TUOTANTOILMOITUS: UUSI PARANNETTU VALINNAINEN PIDIKE

Päivämäärä: 2026-02-18

Koskee alkaen: Ensimmäinen vuosineljännes 2026

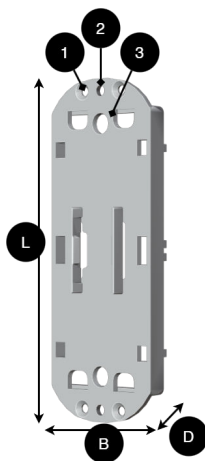
Milleteknik esittelee uuden valinnaisen kortinpidikkeen, jossa keskitytään vakauteen ja tilansäästöön.

Materiaali: Modifioitu materiaali lisää jäykkyyttä

Suunnittelu: Syvyyttä on pienennetty tilan säästämiseksi kotelossa.

Sulake: Kolme uutta ruuvireikää lyhyttä sivua kohti vakaampaa asennusta varten.

DIN-kisko: DIN-kiskoon asennettava vaihtoehto on oletusarvoisesti poistettu.

Nimitys	mitat	
L, B, H	Pituus x Leveys x Syvyys	107 x 40 x 13 mm
1	Reikä lyhyellä sivulla, ulompi x 2	3 mm
2	Reiät lyhyellä sivulla, keskellä	3,4 mm
3	Reikiä lyhyellä sivulla, sisällä sarg	3,4 mm
